Dossier de Demande d'Autorisation d'Exploiter une Installation Classée pour la Protection de l'Environnement

« CARRIERE DE BEL-AIR »

Eléments complémentaires

Compléments apportés au dossier de demande d'autorisation d'exploiter une carrière de calcaire à LEVROUX (36)

Figure 1 : Détermination de la cote maximale d'extraction

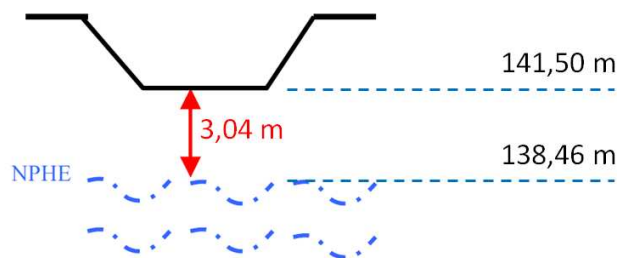
En effet, le résultat des simulations fourni dans le complément du 16 mai 2011 fait état du Niveau des Plus Hautes Eaux Connues (NPHEC) à la cote 138,46 m pour une cote limite d'extraction de 139 m, soit 0,54 m au-dessus du NPHEC.

Cette situation ne répond pas aux exigences de la note de doctrine du 2 août 2008 qui recommande une épaisseur minimale de protection de 1 mètre.

La cote limite d'extraction a été remontée à une altitude de 141,50 m NGF, soit 2,50 m au-dessus de celle initialement fixée (139).

Il en résulte une modification du volume maximal d'extraction, qui passe de 25 000 à 16 000 m³.

La figure ci-dessous illustre les données du projet modifié :
